# Reunião Online com a Comunidade Olho D'Água

Online – 05 de outubro de 2022

Esta reunião teve o objetivo de apresentar o layout da unidade de beneficiamento multifuncional do Olho D'Água e apresentar os equipamentos sugeridos para o processamento dos flocos de mesocarpo.

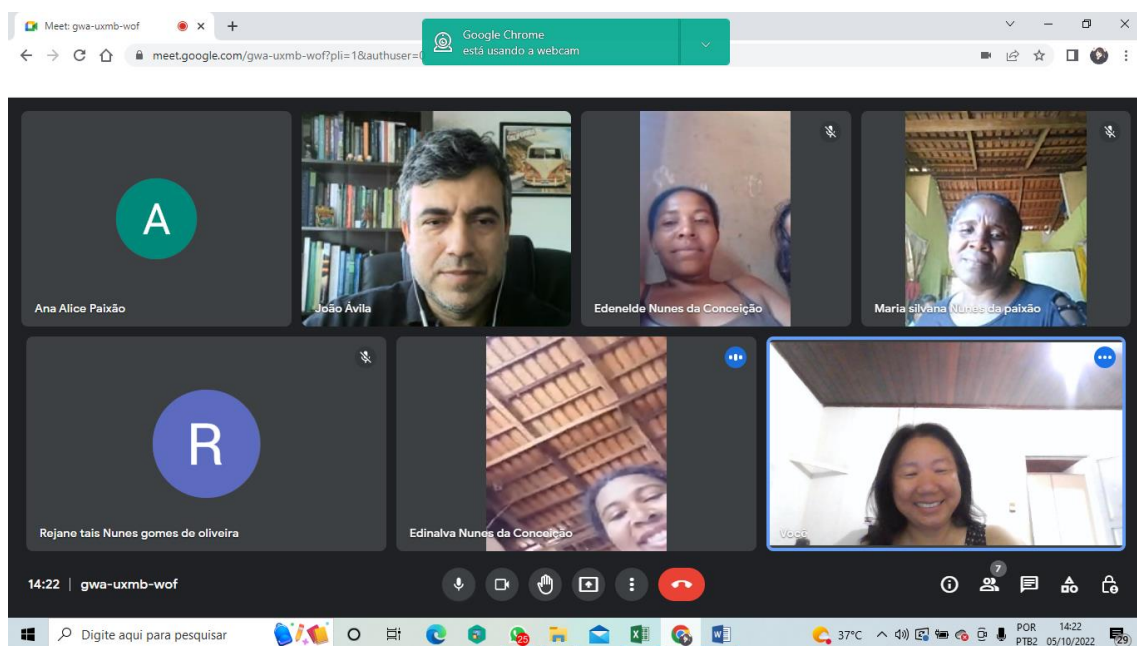
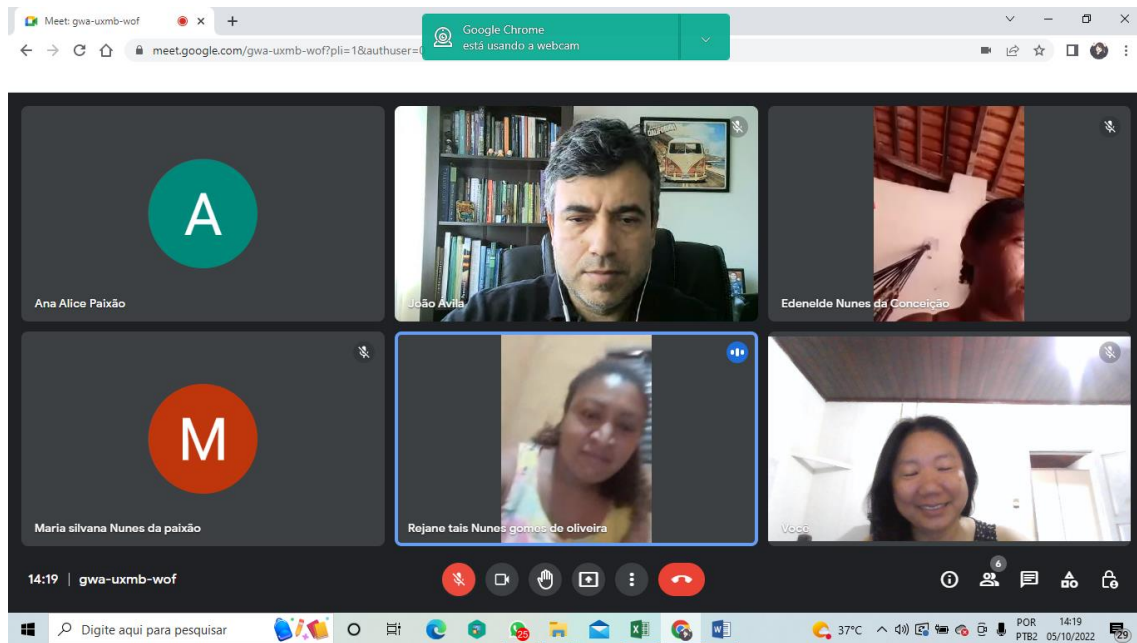
Em seguida, foi apresentando como era o layout da unidade de beneficiamento, em que as famílias iam avaliando os pontos positivos e negativos. E, posteriormente, o consultor foi apresentando as propostas de equipamentos melhorar o trabalho das famílias no processamento do flocos de mesocarpo.

Destacou-se que a forma da bancada de descascamento dos cocos não tinha como “estirar” as pernas e, por isso, as vezes tinha-se que trabalhar em pé, além de ser muito baixo. Então para melhorar a ergonomia desta etapa do processamento, a proposta é substituir a bancada por uma mesa de 90 cm de altura. E o padrão da dimensão da mesa seria de 1 m x 2 m.

As famílias colocaram que na unidade de beneficiamento, em função do espaço era possível trabalhar 3 mulheres “despelando” o coco babaçu, 2 batendo para retirar o flocos de mesocarpo e 2 secando.

Neste aspecto, João coloca que com a reforma do unidade de beneficiamento será possível aumentar o número de mulheres trabalhando ao mesmo tempo no espaço.

Segue proposta de layout, a qual as famílias aprovaram.
